DIRECCIÓN GENERAL DE CALIDAD
Y EVALUACIÓN AMBIENTAL

En contestación a su oficio referenciado de Alcalá de Henares en el Registro General de la Consejería de Medio Ambiente y Ordenación del Territorio con el nº10/261486.9/05, de fecha 21 de julio de 2005, por el que viene a interesar informe en relación a la Modificación Puntual de la fase 2 del pol. 13-C de las Normas Subsidiarias de Alcalá de Henares, debo significarle lo siguiente:

3. INFORME AMBIENTAL

aplicadas medidas correctoras y plano nº 5.2 Plano Acústico Nocturno
Postoperacional aplicadas medidas correctoras son las siguientes:

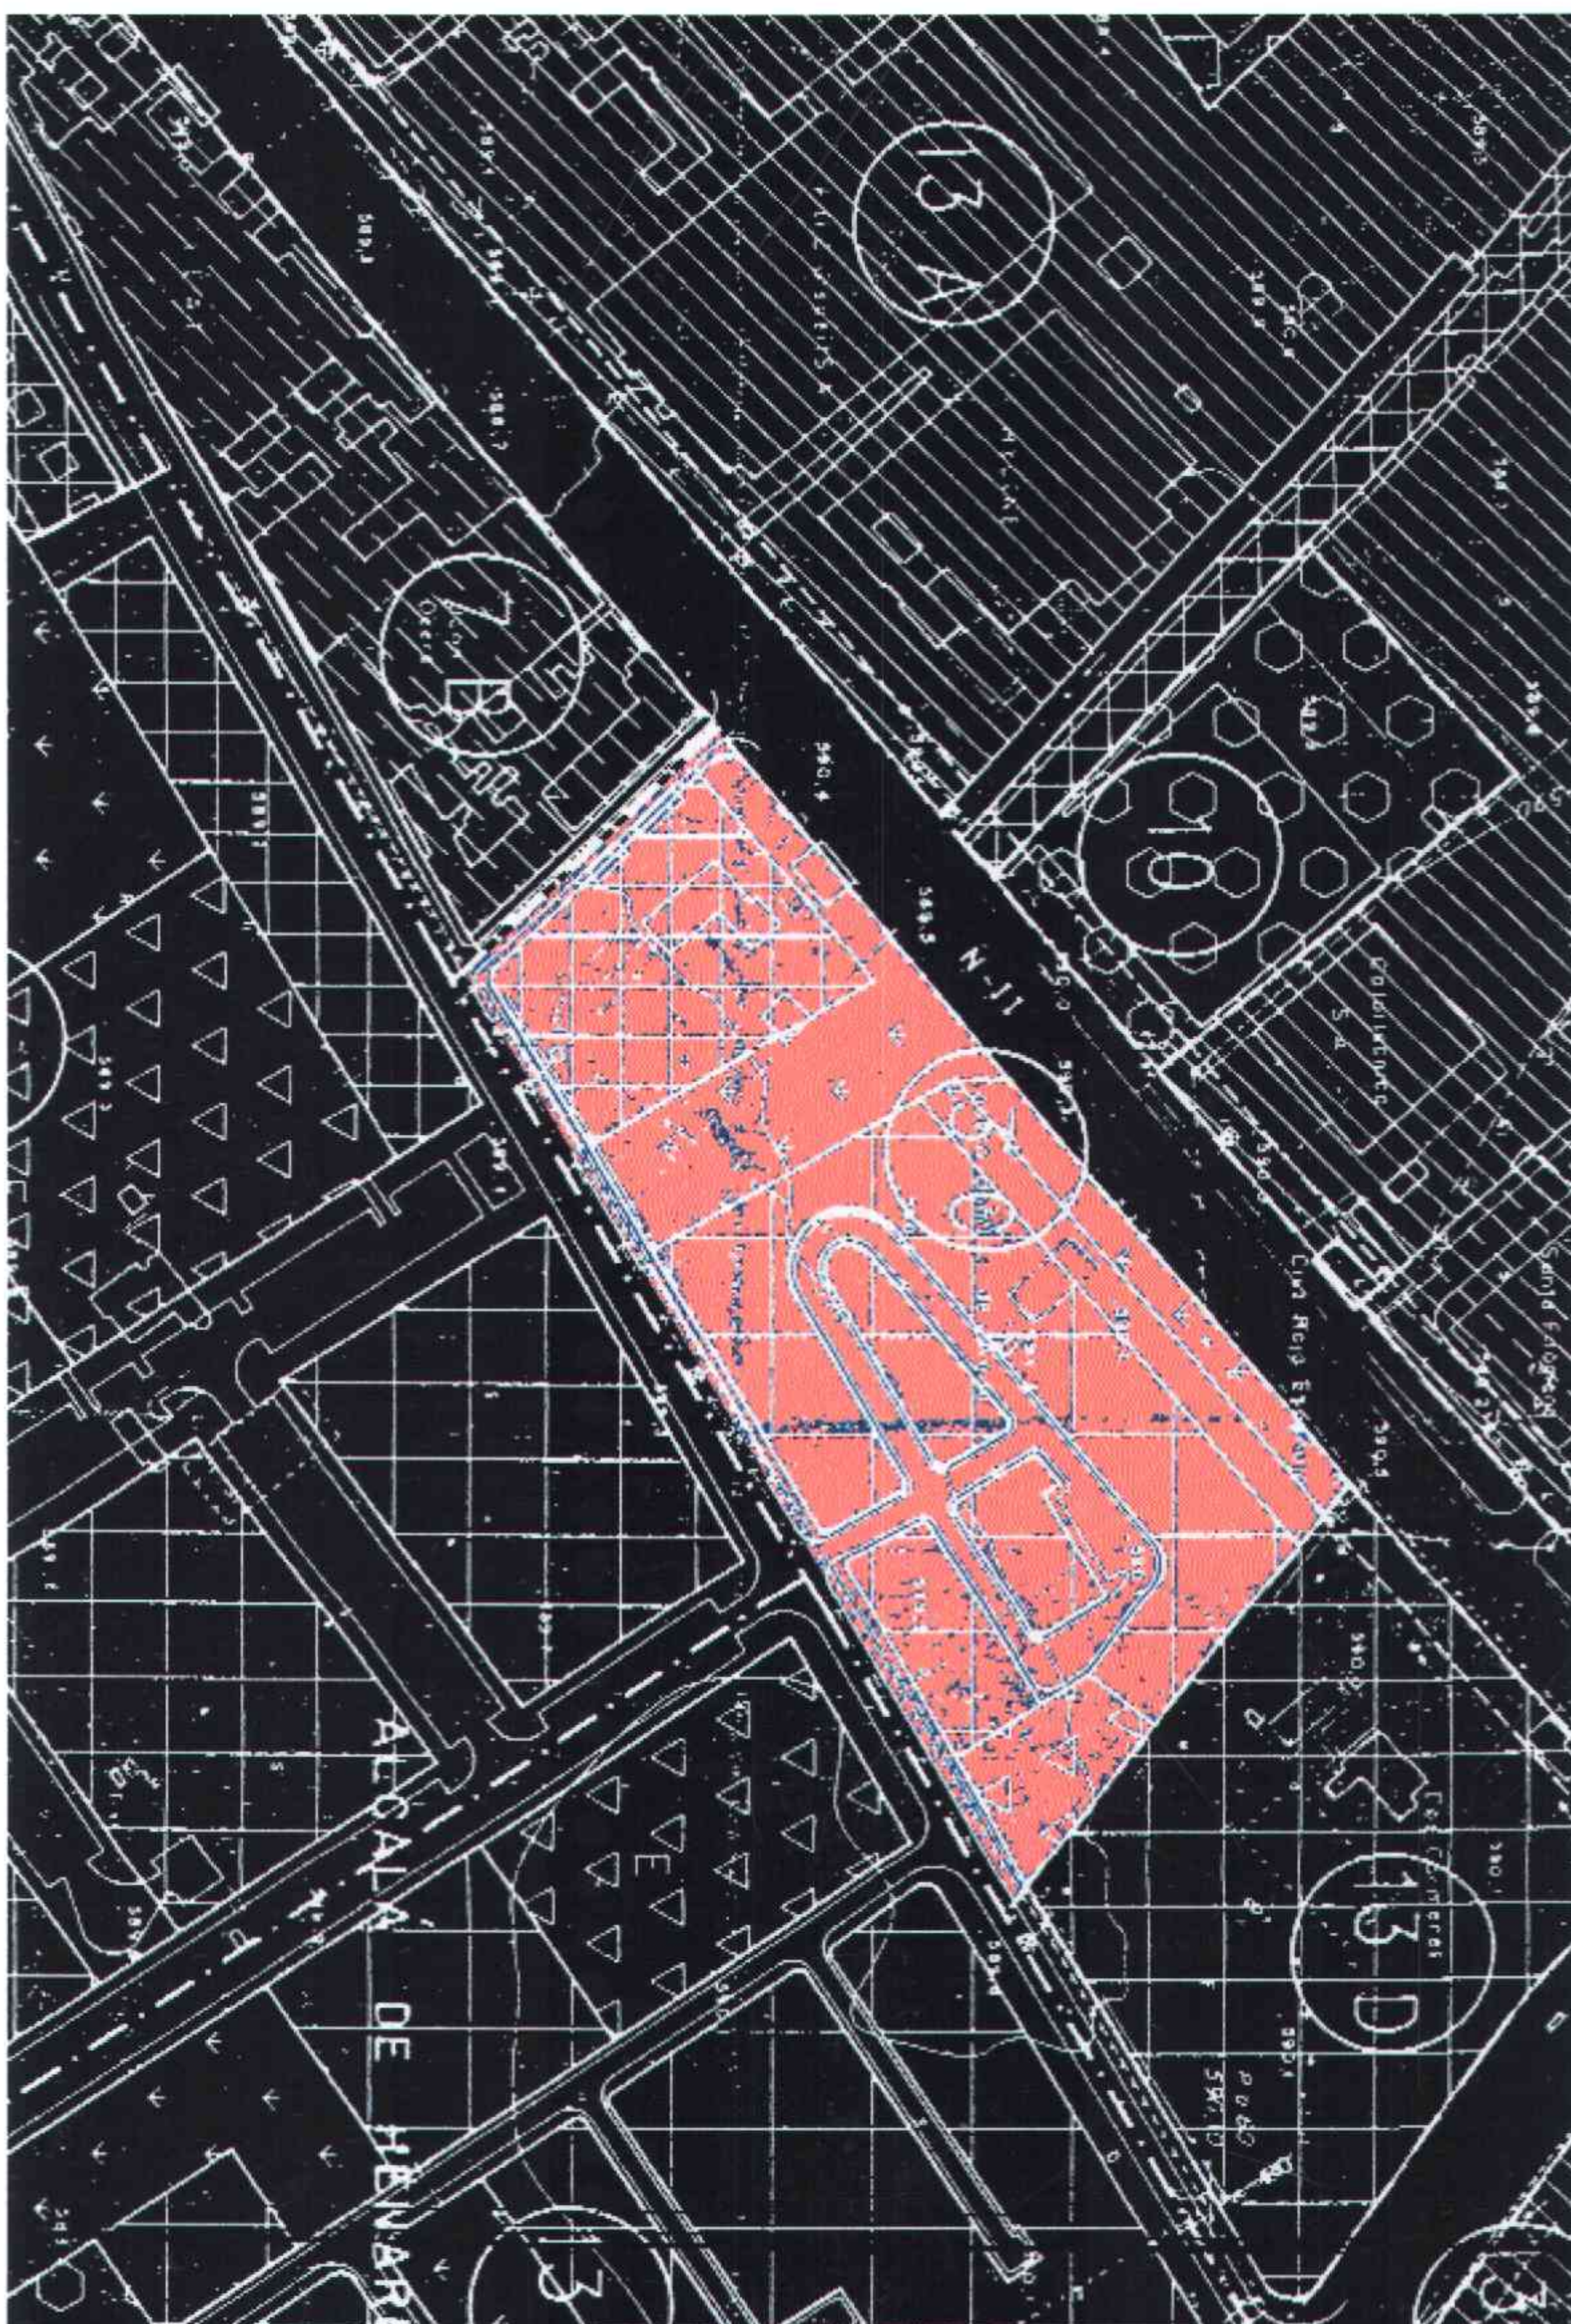
1. Deberán llevarse a cabo las medidas correctoras propuestas en el Estudio Acústico de fecha 21 de diciembre de 2005, así como en la documentación complementaria de fecha 4 de abril de 2006 u otras acústicamente equivalentes. Dichas medidas deberán incorporarse a los documentos urbanísticos de manera que su ejecución se adapte a las exigencias de la normativa urbanística del municipio. Las medidas correctoras que se proponen en el apartado 3.7 *Conclusiones* del Estudio Acústico así como en la documentación complementaria de fecha 4 de abril de 2006 *Plano nº 5.1 Plano Acústico Diurno. Postoperacional*

- Recurrir a pantallas acústicas naturales, como arbolado urbano, tanto en la Vía Complutense como en la calle Camino de la Esgaravita
 - Limitación de la velocidad máxima admisible a 30 Km/ h en el tramo de la Vía Complutense que afecta al ámbito estudiado mediante el uso de dos badenes
2. Si en las siguientes fases se produjeran modificaciones que alteraran las condiciones acústicas o afectaran a las medidas propuestas se adaptará el Estudio Acústico a la nueva situación debiendo ser informado por el Ayuntamiento de Alcalá de Henares
 3. En cualquier caso el citado Ayuntamiento verificará el cumplimiento de las condiciones establecidas en este informe y de cualquier otra que sean necesarias adoptar para garantizar el cumplimiento de los límites establecidos en el citado Decreto 78/1999, relativo a la protección contra la contaminación acústica de la Comunidad de Madrid.
